MEYLE[®]
Products

Rotule pour barre d'accouplement

Audi A4, A5, Q5

version MEYLE-HD

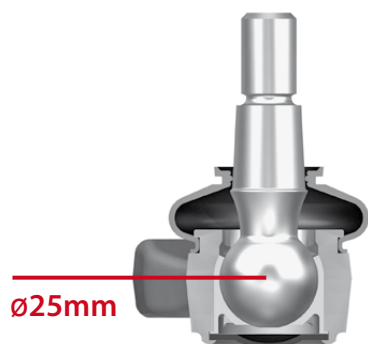
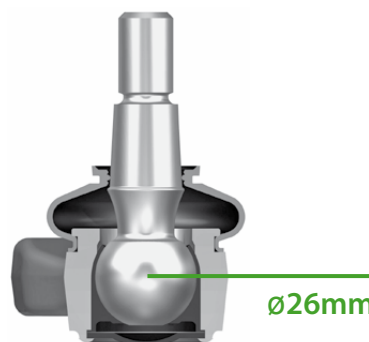
Charge élevée qui entraîne une forte pression de surface au niveau de la rotule pour barre d'accouplement (diamètre sphérique 25 mm)

Grincement et jeu dans la direction

- Agrandissement du diamètre sphérique (26 mm) de la tête de barre d'accouplement
- Rotules dotées de coussinets sphériques en matière plastique hautement résistants à l'usure

Durée de vie nettement allongée par la réduction de la pression de surface
